Referencia: Expediente Núm. **NC2022/0002709**

Solicitud de Patente de Invención titulada: “*UN TANQUE DE COMBUSTIBLE Y UNA ABERTURA DE ENTRADA DE COMBUSTIBLE DE UN VEHÍCULO TIPO SILLA DE MONTAR*”

Asunto: **RESPUESTA OFICIO NO. 12648. EXAMEN DE FONDO**

Figura 2

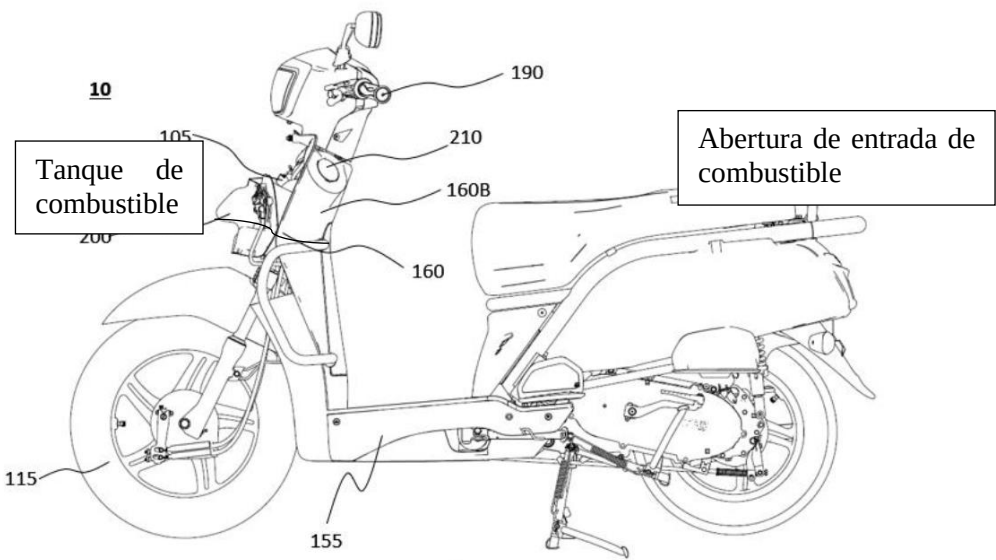
Existen inconsistencias entre la descripción y los dibujos presentados. En la página 7 indican que: “La Figura 2 es una vista en perspectiva del lado izquierdo del vehículo tipo silla de montar, de acuerdo con una realización de la invención”, pero dicha figura corresponde a una vista lateral. En la figura 4 identifican una parte con la referencia numérica 100 y dicha referencia no se encuentra en la descripción. Se sugiere realizar las correcciones o aclaraciones pertinentes.

Con relación a la observación de la Figura 2, la Solicitante ha corregido el texto de la descripción para recitar “vista lateral izquierda” en lugar de “vista en perspectiva izquierda”.

Por favor ver las figuras 5 y 8 del documento **D1**, que se muestran a continuación.

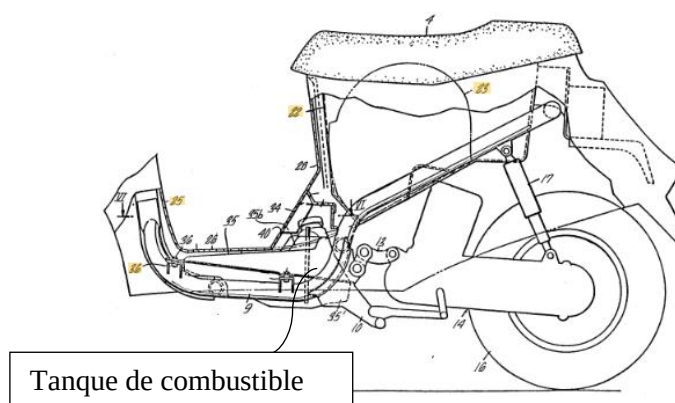
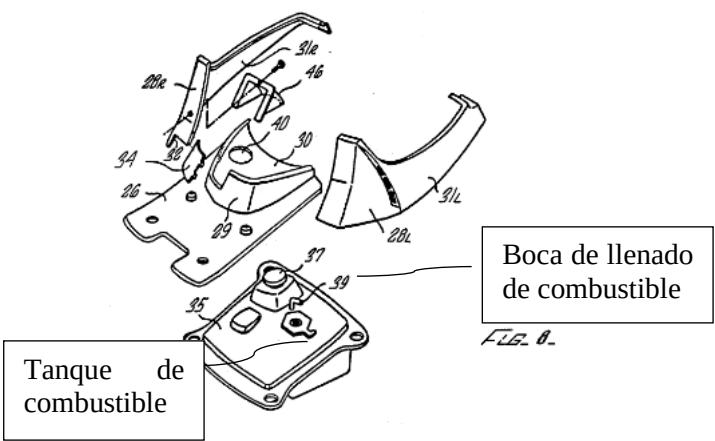
En cambio, el documento **D1** revela un tanque de combustible colocado entre tubos del bastidor que sostienen un piso de reposapiés colocado hacia adelante del asiento. Además, a diferencia de la presente invención en el que la entrada de combustible está provista en el panel delantero del vehículo, **D1** revela una boca de llenado de combustible 37 formada en la protuberancia 35b en la pared superior del tanque de combustible.

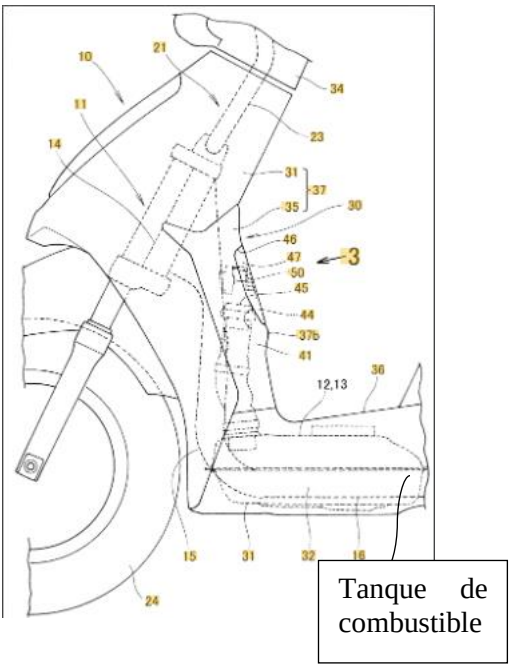
Además, el documento **D2** también revela un tanque de combustible dispuesto delante del asiento y debajo del piso, con un tubo de entrada de combustible que se extiende hacia arriba desde el tanque de combustible y está dispuesto detrás de una cubierta delantera del vehículo tipo silla de montar. El documento **D2** no revela en ninguna parte un tanque de combustible que esté montado en el bastidor, hacia adelante desde el bastidor en una dirección delantera y trasera del vehículo tipo silla de montar y que esté dispuesto entre el manillar y la rueda delantera del vehículo tipo silla de montar. Por favor, ver la figura de **D2** a continuación:
